FESTSTELLUNGSENTWURF

Straßenbauverwaltung Baden - Württemberg Straße: B 27 Nächster Ort: Tübingen PROJIS-Nr.: 08 89 7050 00 00 PSP-Element: V.2410.B0027.N/74		Unterlage 5 Blatt-Nr. 1a Lageplan Maßstab: 1:1000
B 27 Bodelshausen (L389) - Nehren (L394) Bau-km 0+000 bis Bau-km 6+911,528		
Aufgestellt: Regierungspräsidium Tübingen Abt. 4 Straßenwesen und Verkehr Ref. 44 Planung Tübingen, den 13.12.2019		
Geändert: Regierungspräsidium Tübingen Abt. 4 Straßenwesen und Verkehr Ref. 44 Planung Tübingen, den 02.03.2022		Ersetzt Unterlage 5 Blatt 1 vom 13.12.2019

Unterlage 5
Blatt-Nr. 3a
Lageplan

B 27
Bodelshausen (L389) - Nehren (L394)
Bau-km 0+000 bis Bau-km 6+911,528

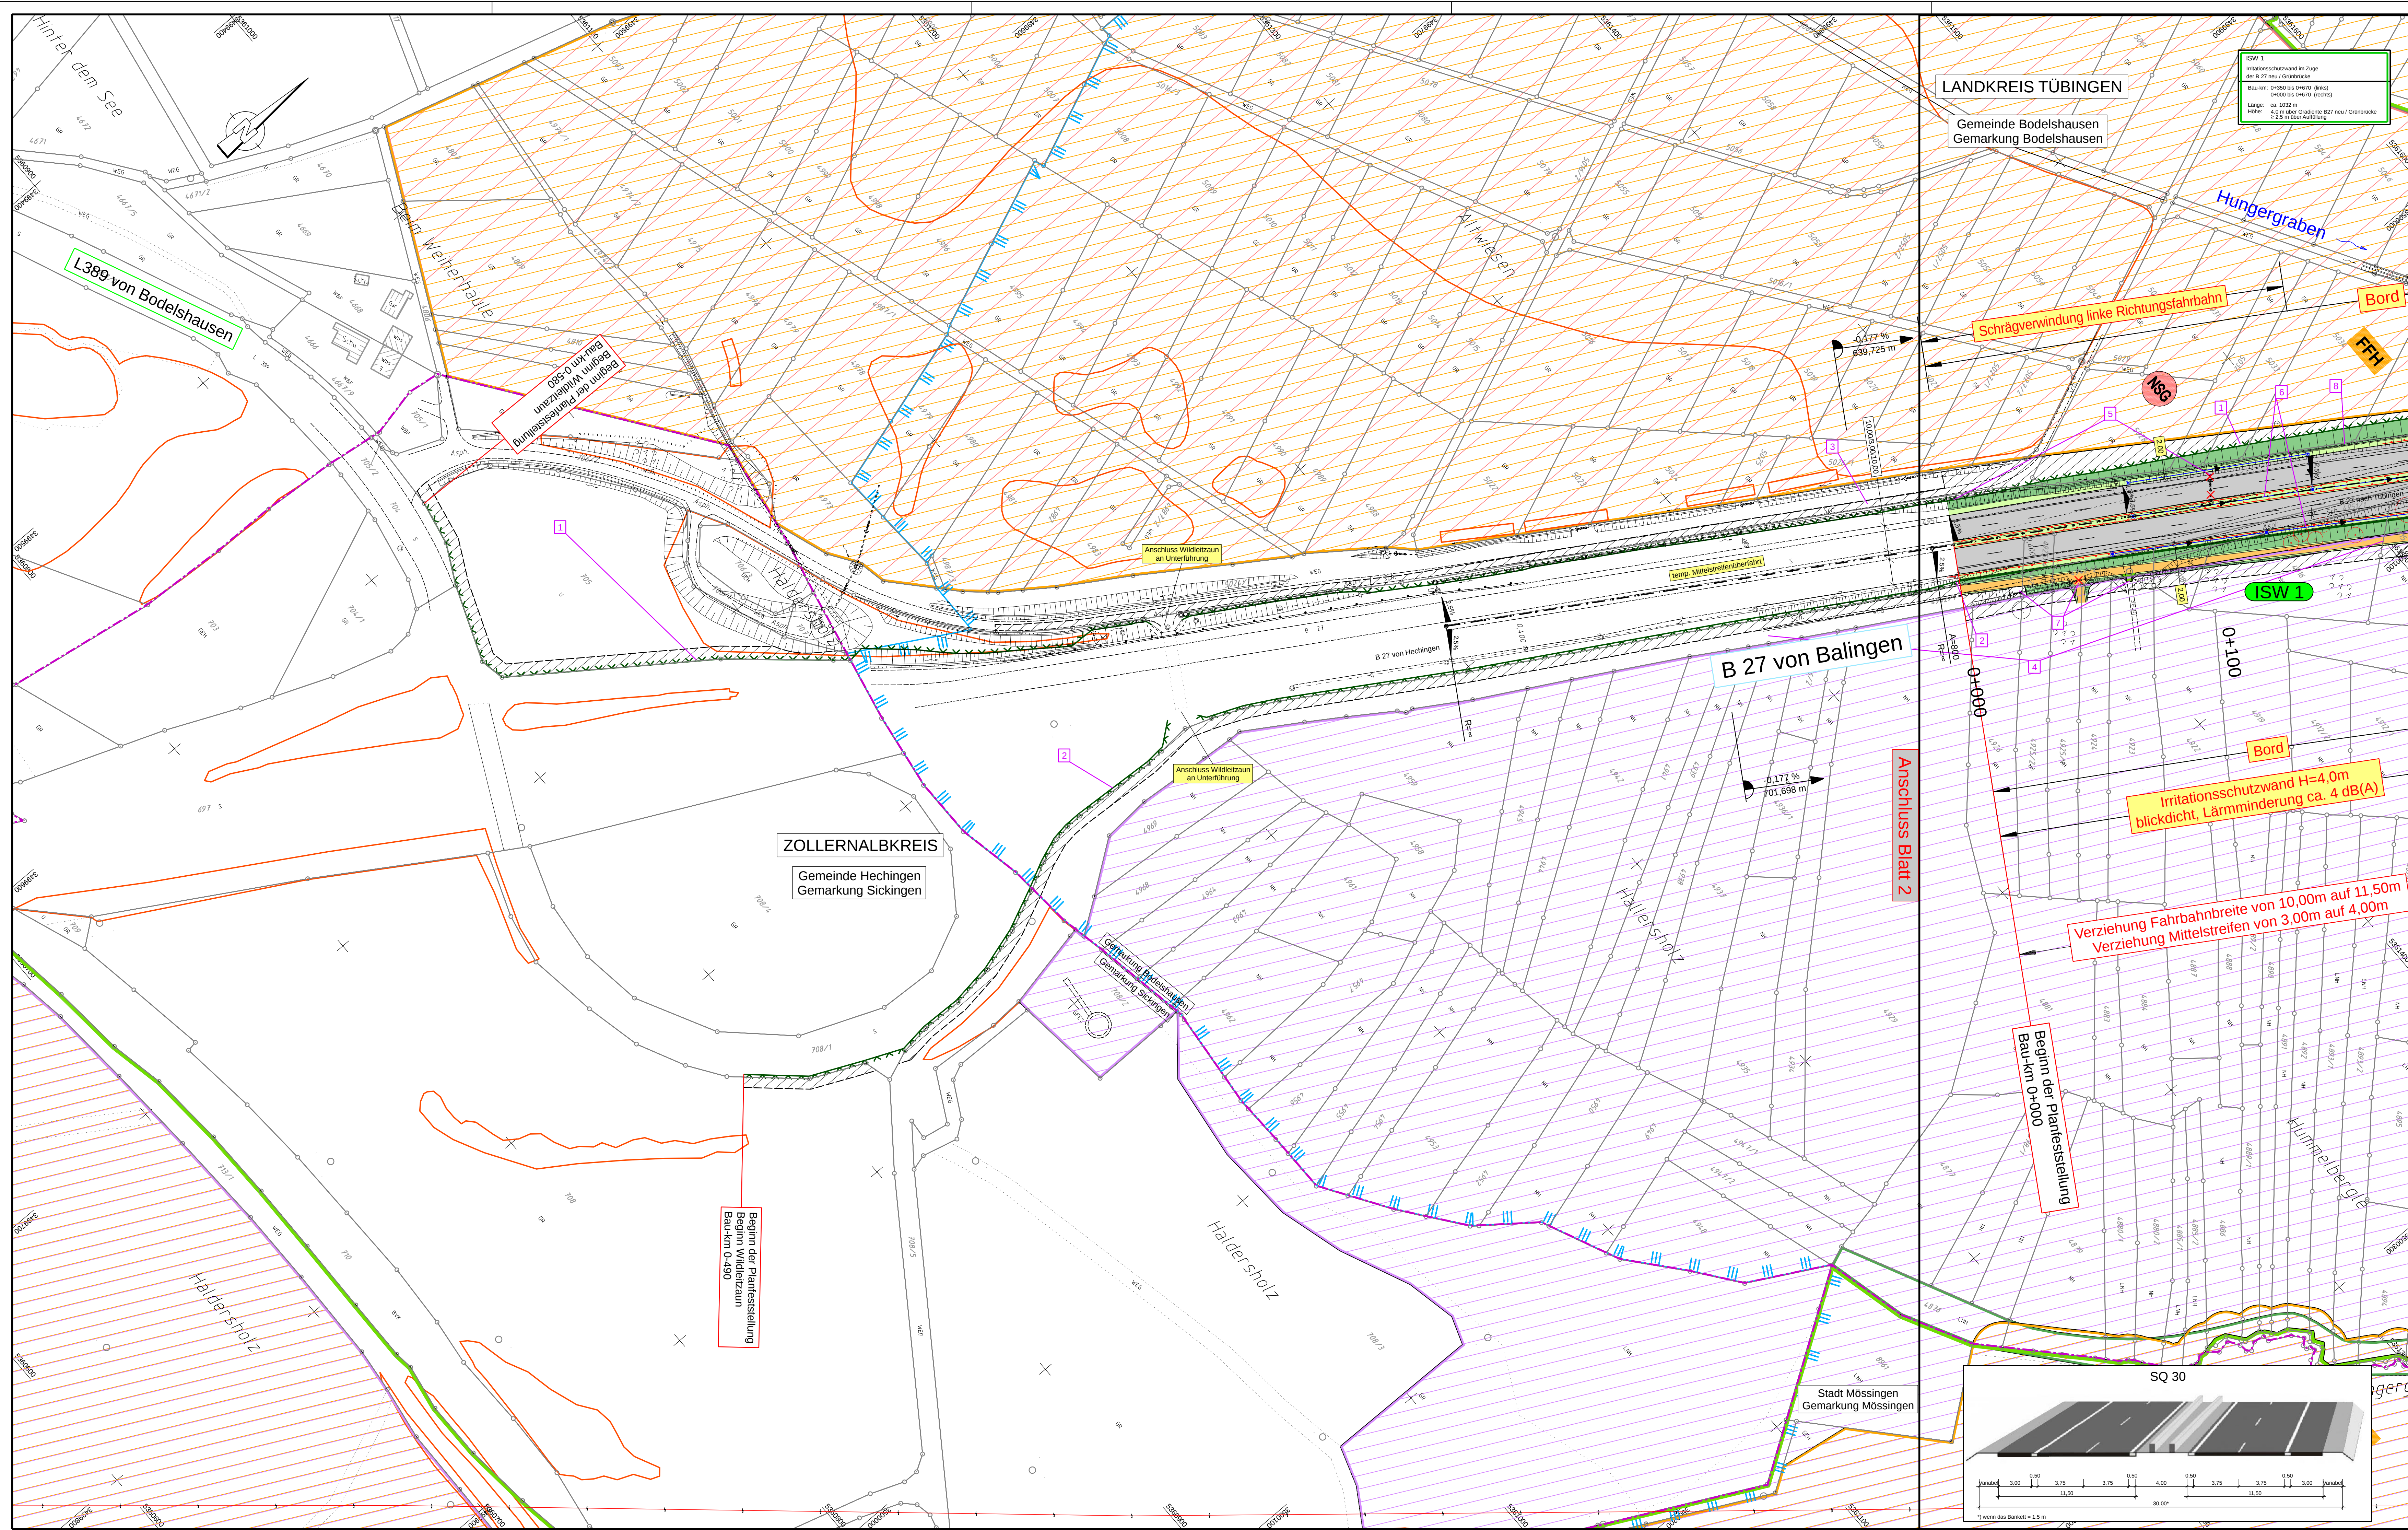
Unterlage 0 Nr.	Art der Änderung	Datum	Name
I.3	Beschriftung ISW I wegen Auftrag mit Modellierung links zwischen BW 1 und BW 2	04/2021	AbA

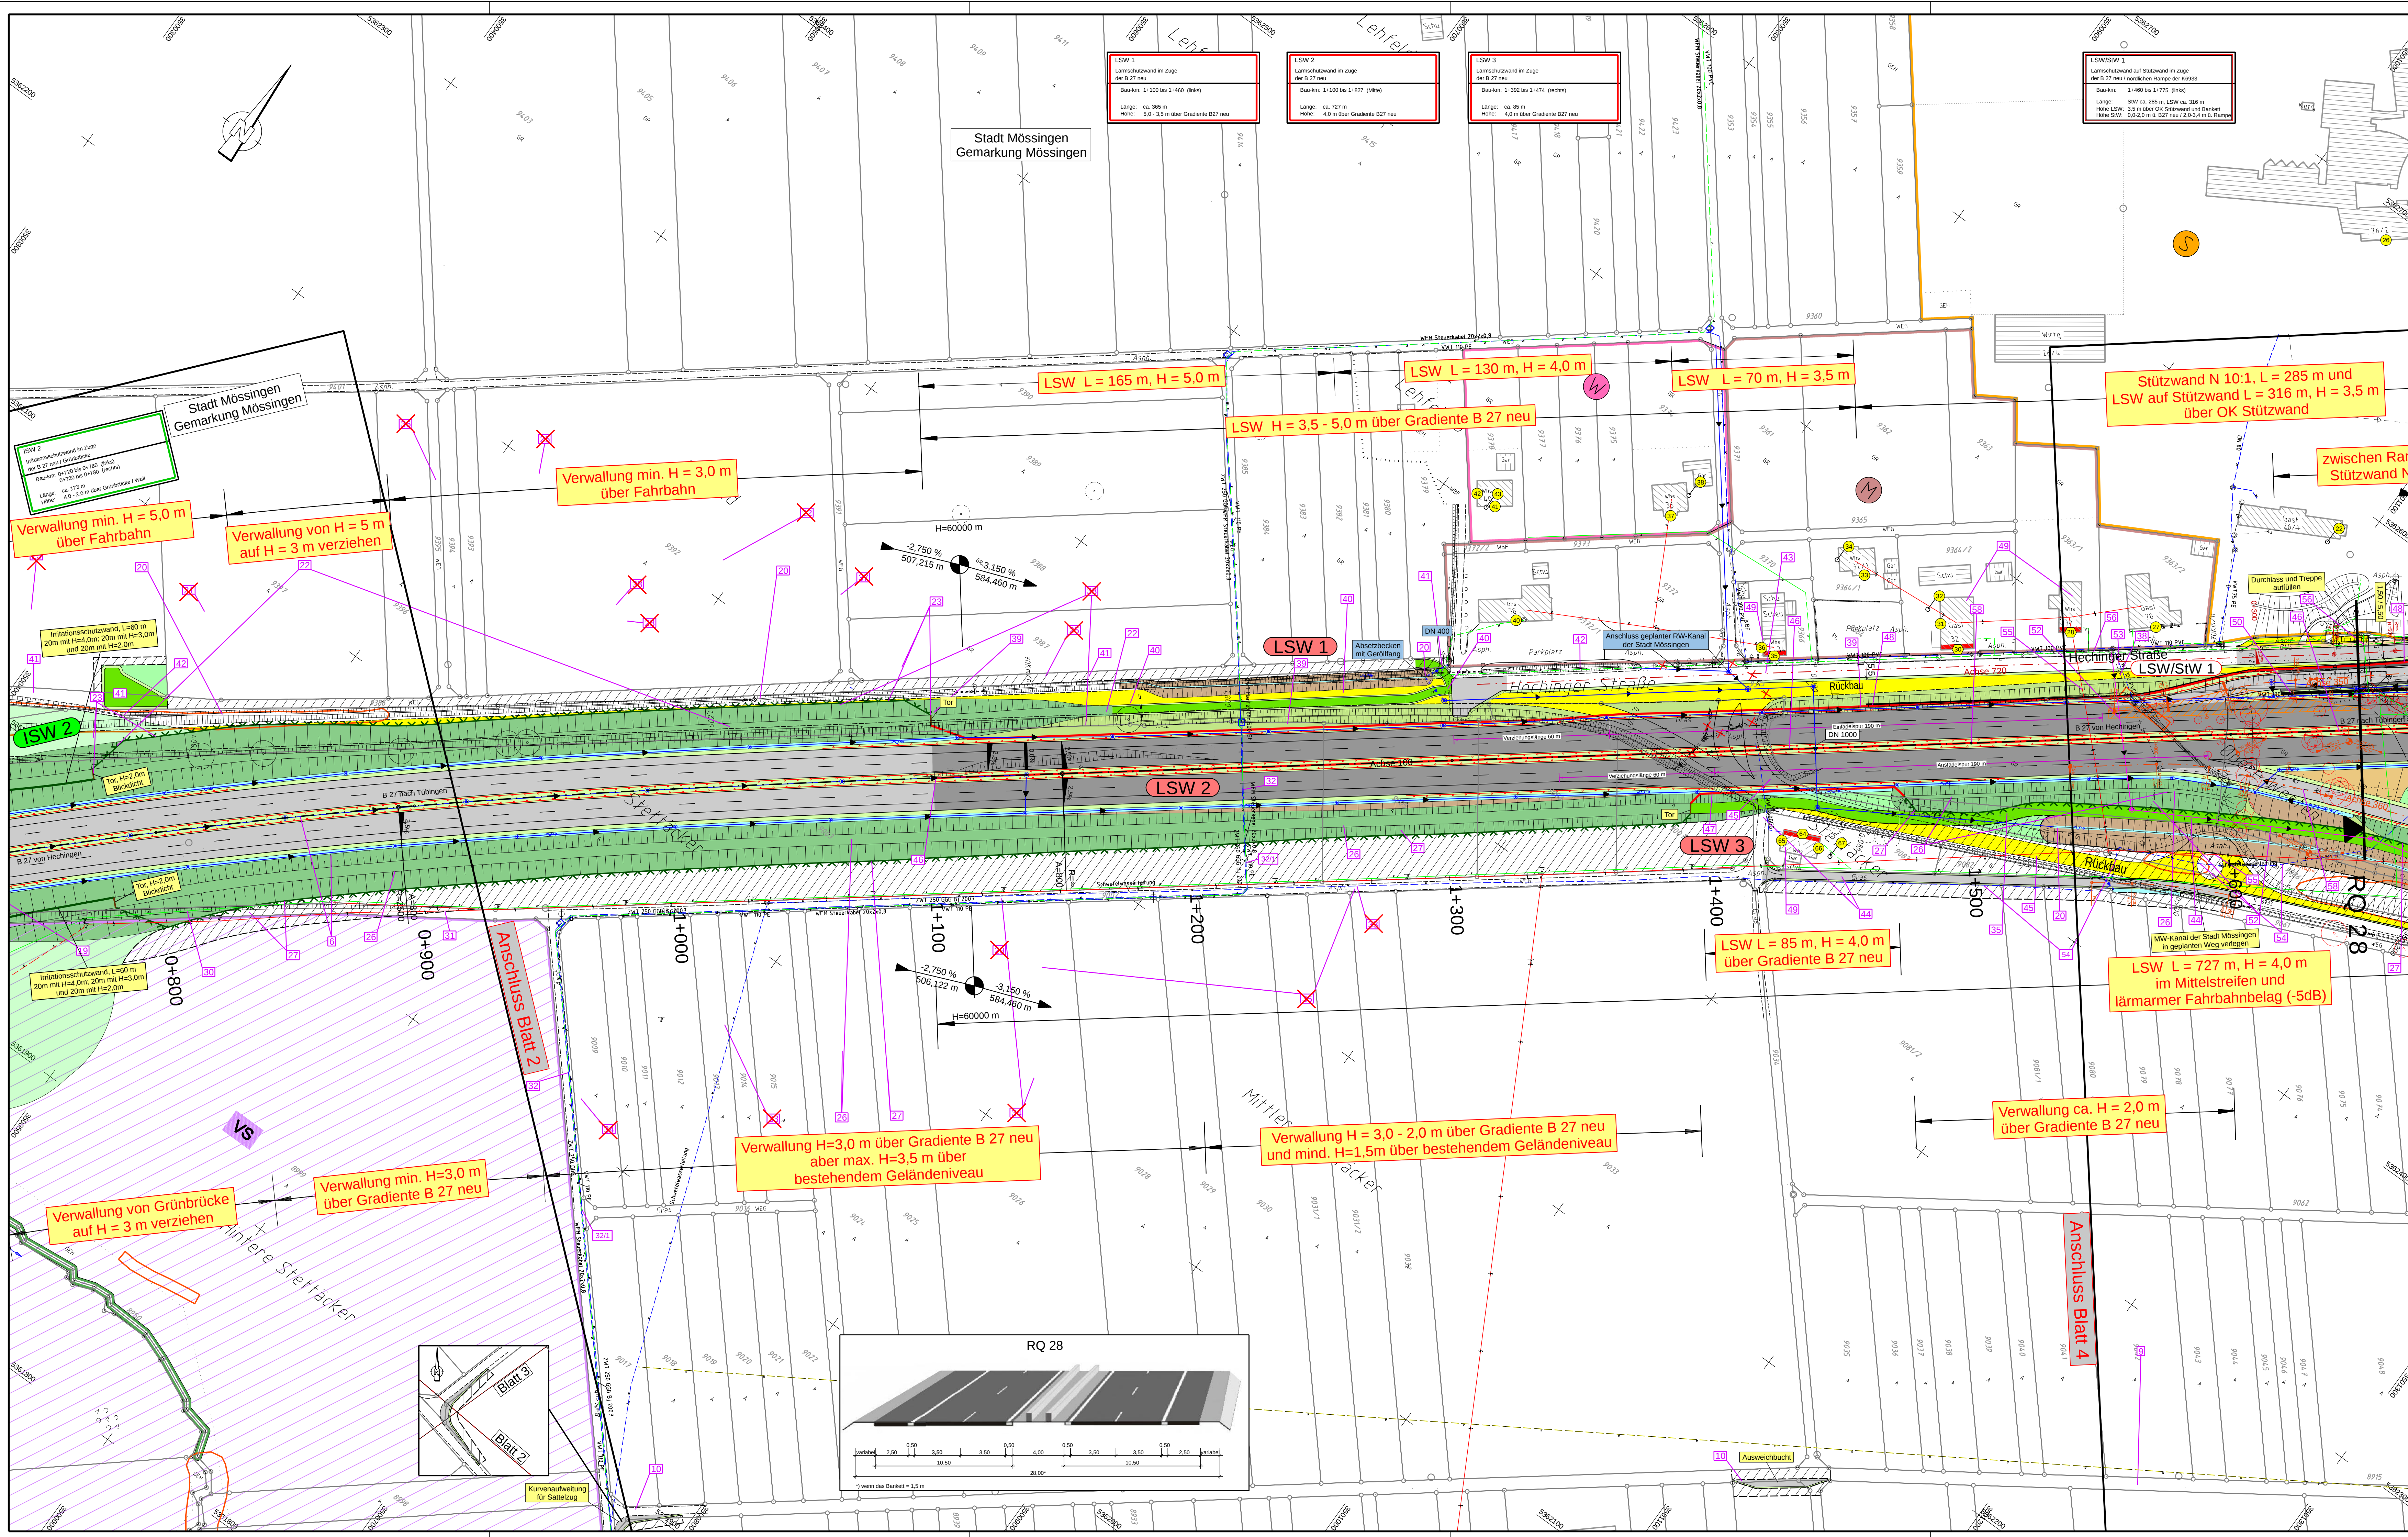
Änderungen			
Unterricht	Art der Änderung	Datum	Name
I.13	Zufahrt zum Waldhof	08/2021	ABA
I.14	Entfall PWC-Anlage West und Ost	04/2021	ABA
I.2	Ergänzung Wasserleitung und Stromkabel	04/2021	MaS
I.1	Eigentümer von Wasserleitungen	04/2021	MaS
